高浜発電所 1 号炉、2 号炉、3 号炉及び 4 号炉 原子炉設置変更許可申請書 新旧比較表

2021年11月

関西電力株式会社

第 4.1.3 図 固体廃棄物処理系統説明図

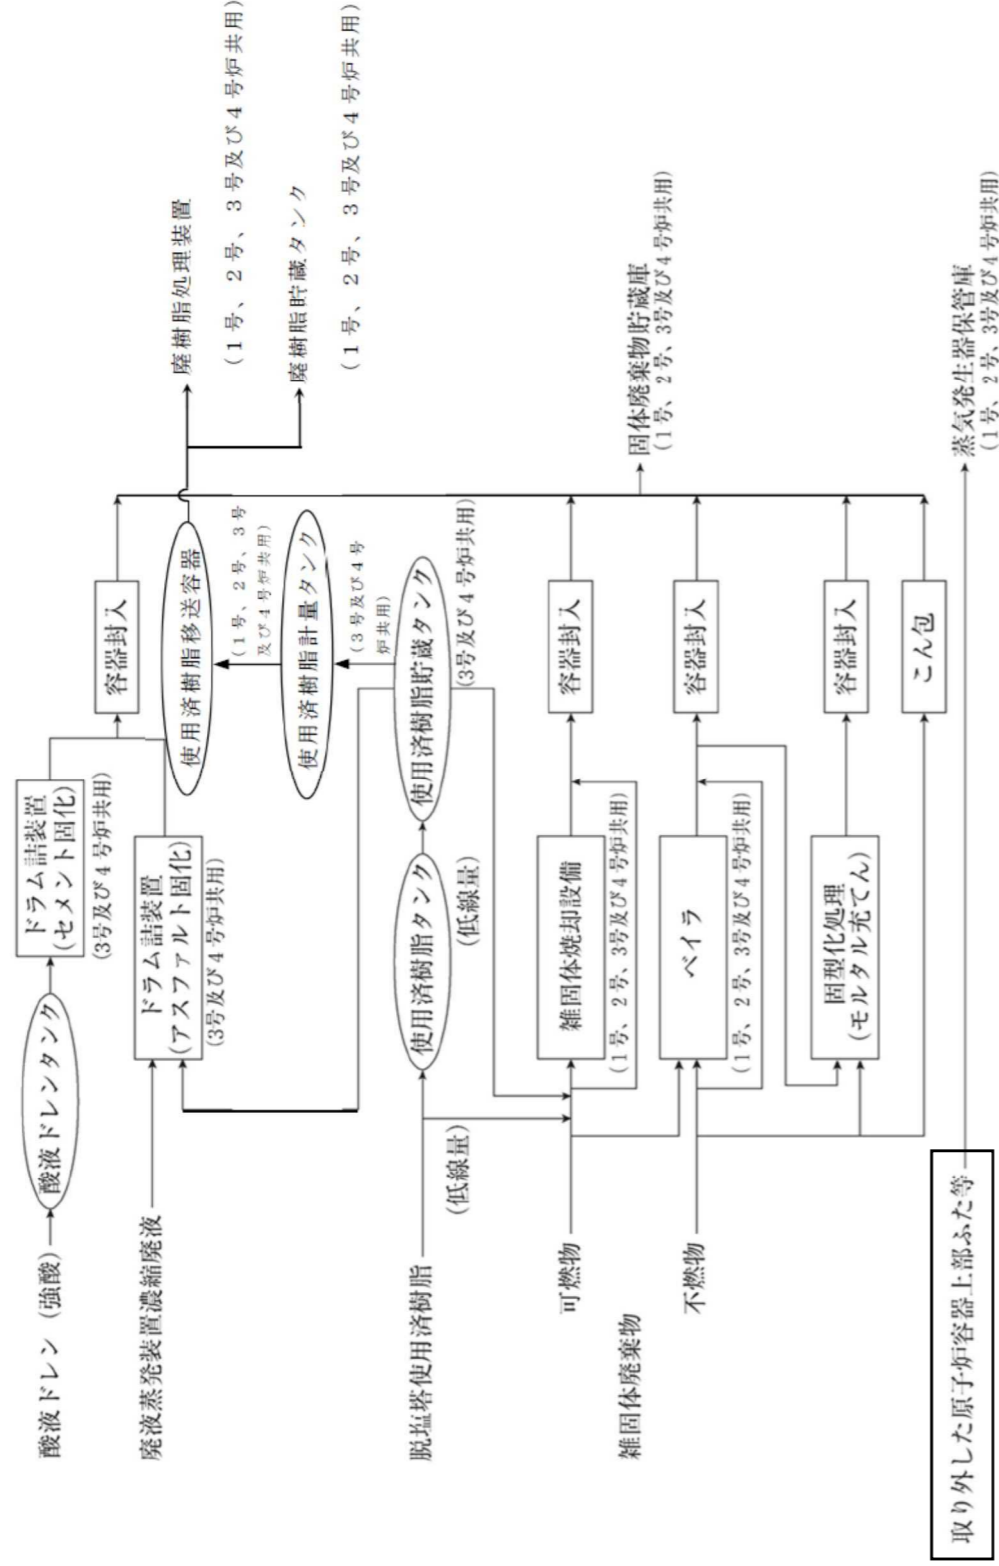
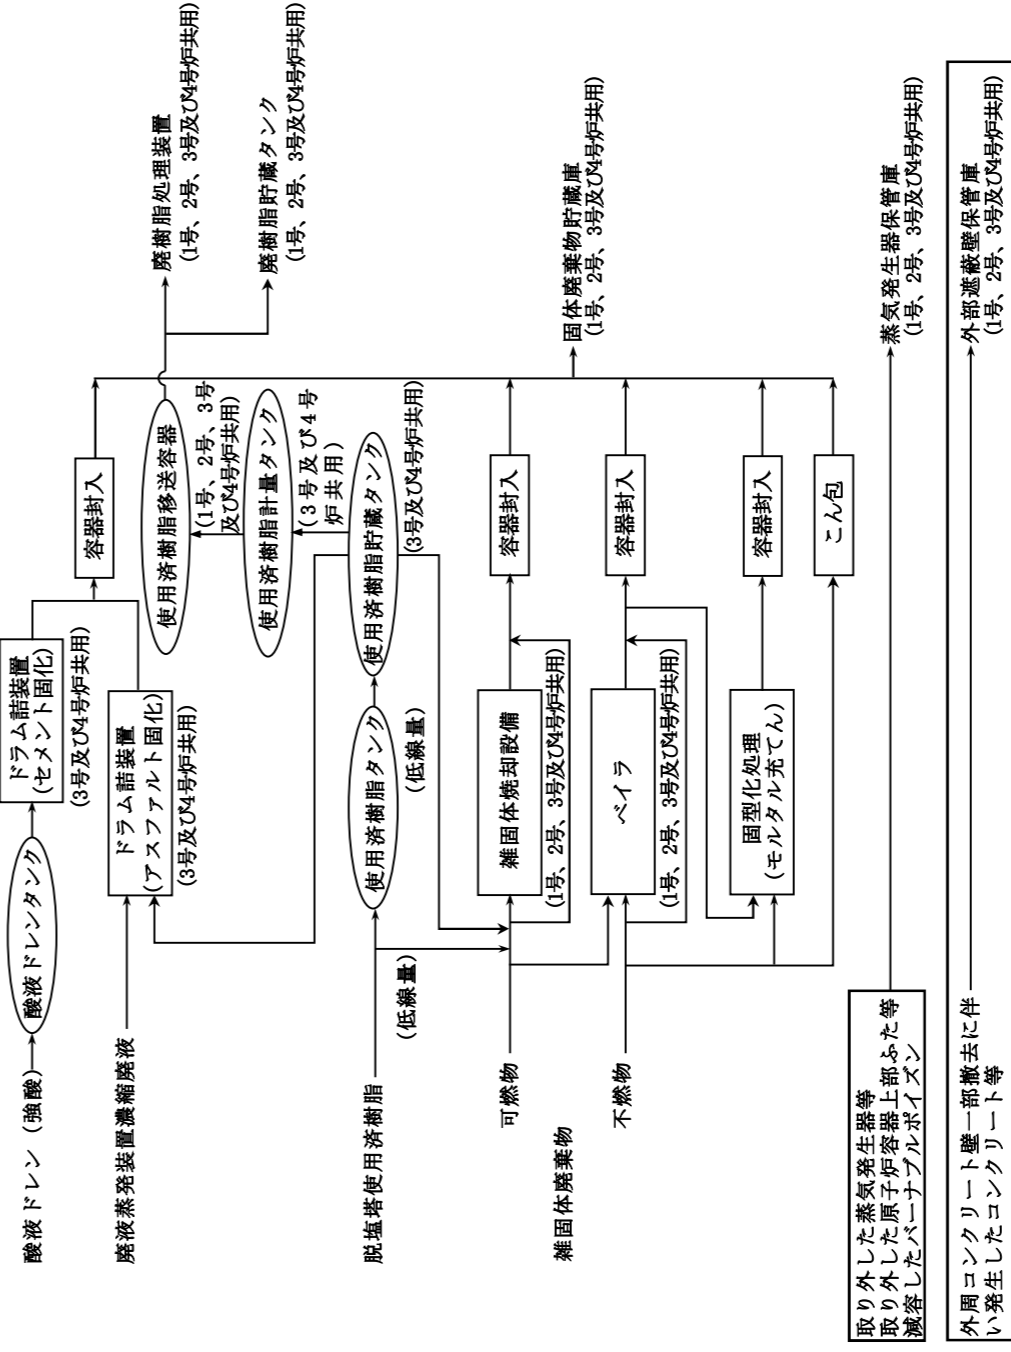
保管対象物の変更  
外部遮蔽壁保管庫の共用化

第 4.1.3 図 固体廃棄物処理系統説明図

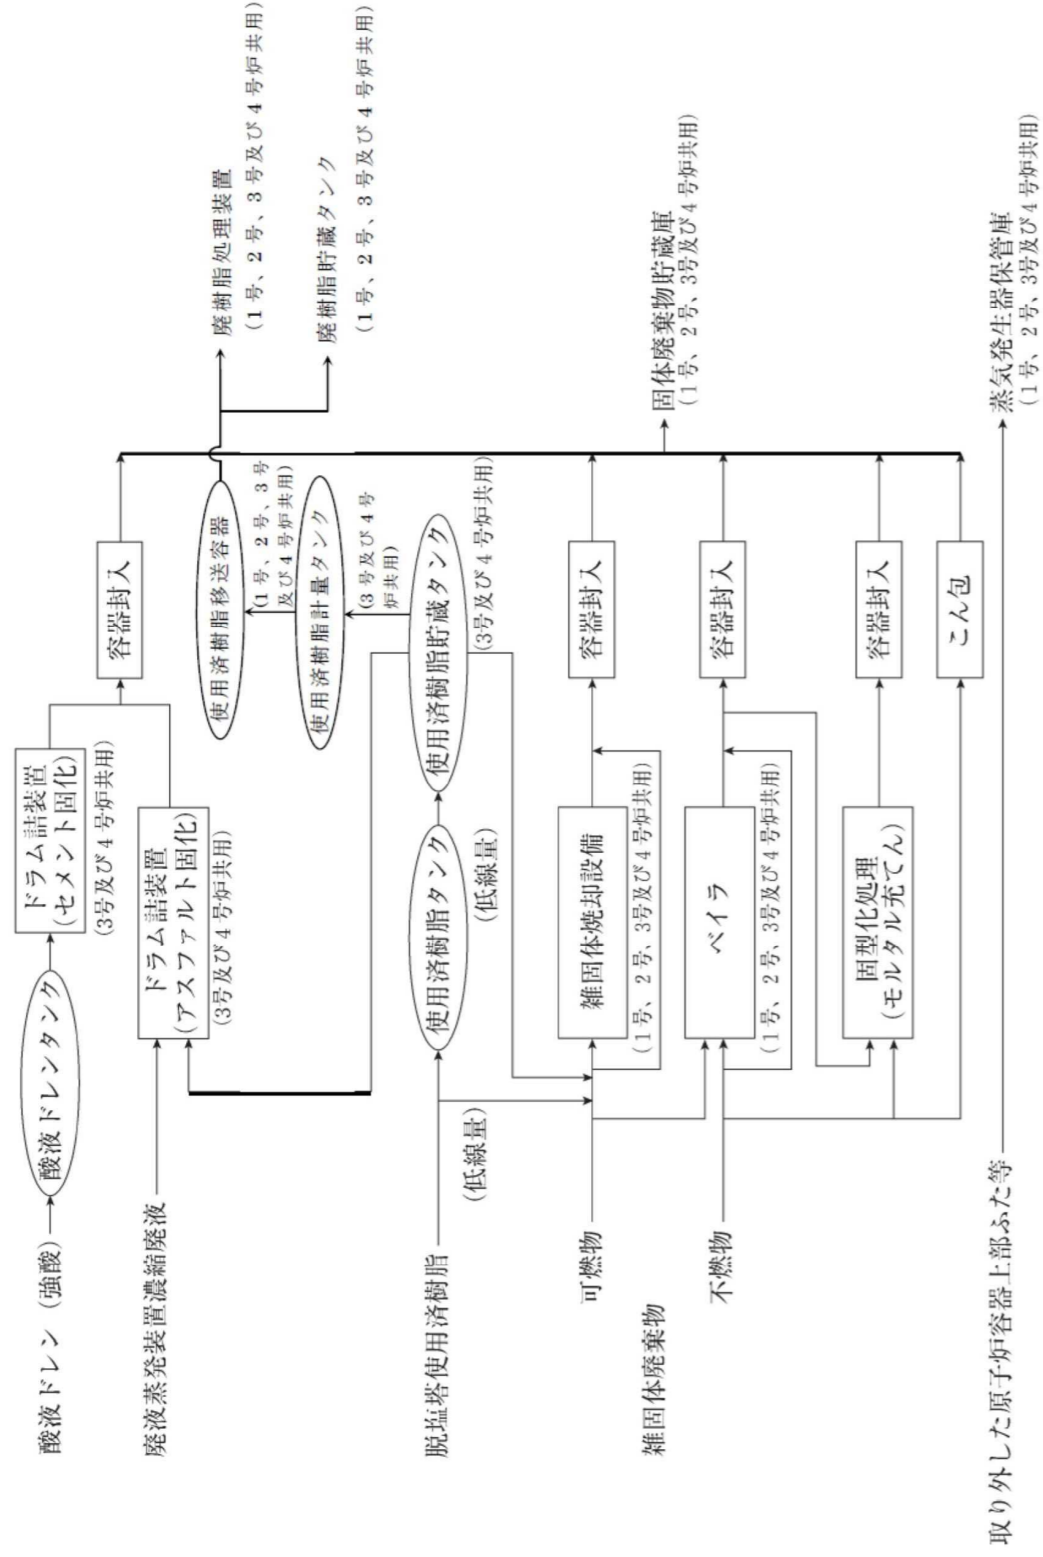
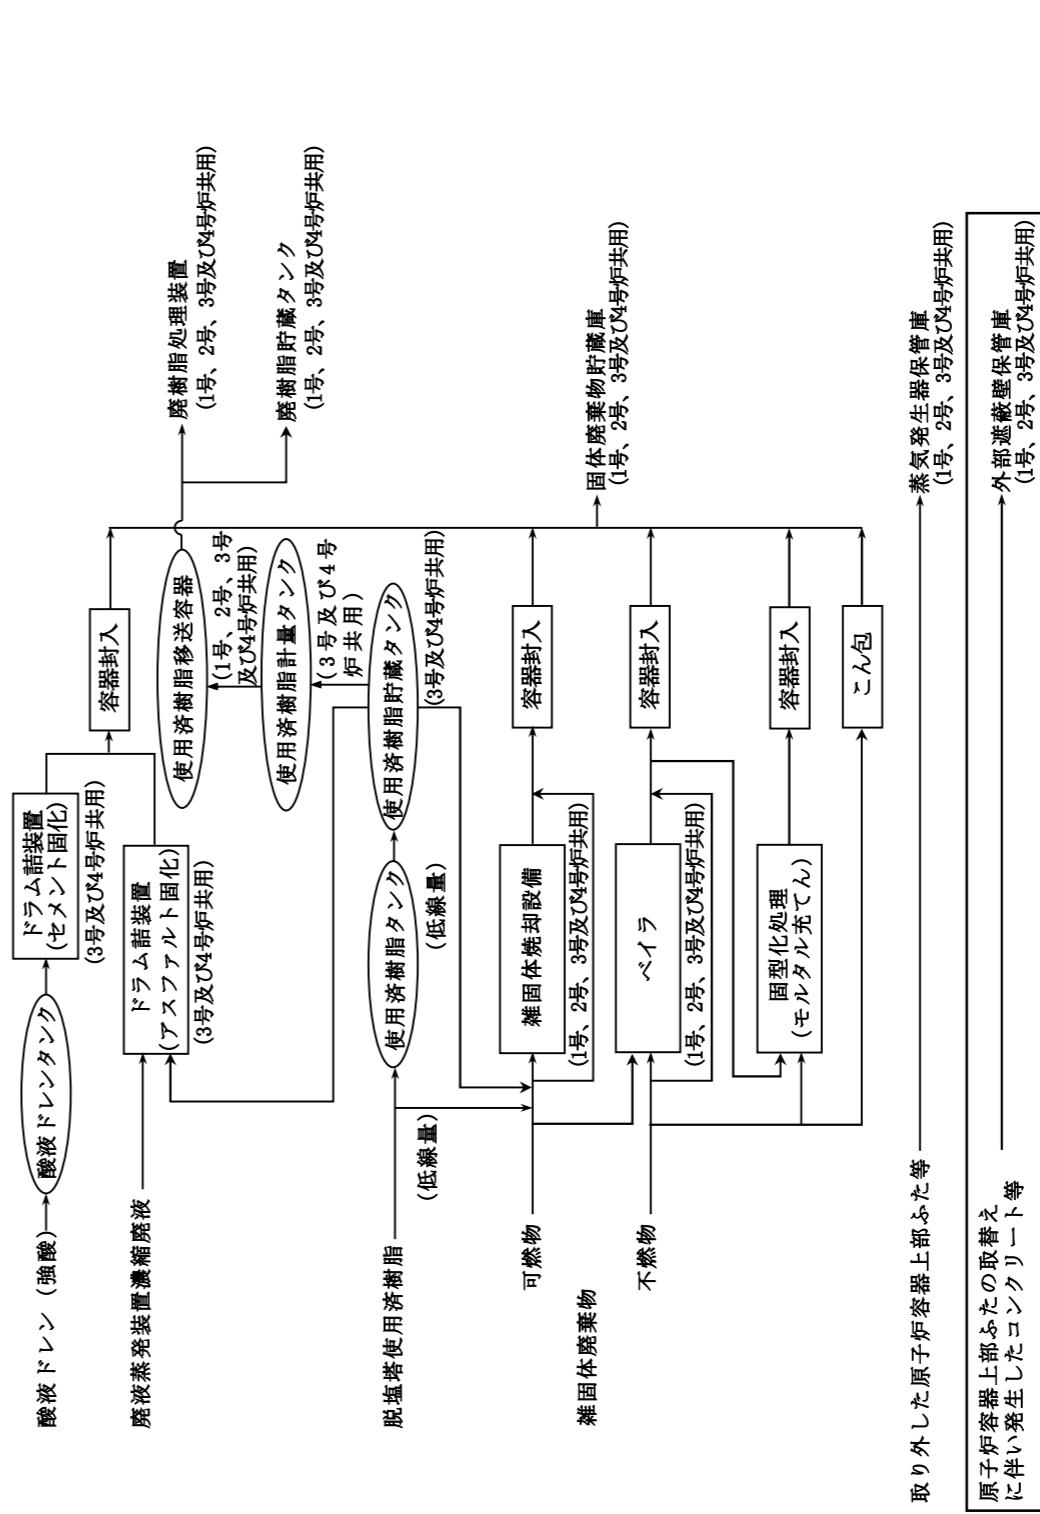
保管対象物の変更  
外部遮蔽壁保管庫の共用  
化
